Vorhabenbezogener Bebauungsplan „Solarpark Altbensdorf“ sowie 4. Änderung des Flächennutzungsplanes der Gemeinde Bensdorf (Amt Wusterwitz)

- Entwurf vom 26.01.2024

Hier: erneute Beteiligung gem. § 4a Abs. 3 BauGB sowie Abstimmung mit den Nachbargemeinden gem. § 2 Abs. 2 BauGB

Abb.2: Solarpark Dunke, Gemeinde Bensdorf (Ausschnitt Planzeichnung Vorentwurf vom 02.02.2023)

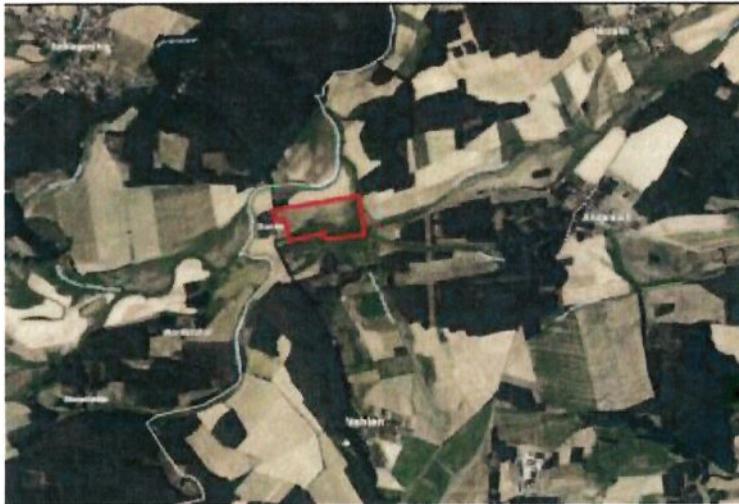
Nach Angaben der Gemeinde Milower Land wird auch der im Umweltbericht zum Solarpark Altbensdorf dargestellte Ausweichkorridor zwischen Knoblauch und Nitzahn mit dem Öko-Solarpark Nitzahn-West (siehe Abb. 1) überplant. Die Gemeinde Bensdorf selbst plant den Solarpark Dunke (siehe Abb. 2). Damit würde auch der zentrale Ausweichkorridor in seiner Breite erheblich reduziert.

Die untere Naturschutzbehörde der Stadt Brandenburg an der Havel (UNB) fordert daher, die Wander- und Wildtierkorridore nochmals zu prüfen und in Abstimmung mit den beiden Kommunen, beiden Landkreisen und der kreisfreien Stadt Brandenburg an der Havel ein Konzept zu entwickeln, das die ökologische Wirksamkeit des Wanderkorridors als Ziel des Landschaftsprogramms sicherstellt. Soweit der Korridor bereits jetzt nicht mehr umfänglich seine Funktion erfüllt, ist es umso wichtiger, zukünftige Beeinträchtigungen auszuschließen. Aus Sicht der UNB würde ein solcher Zustand zur Unzulässigkeit der Planungen führen.
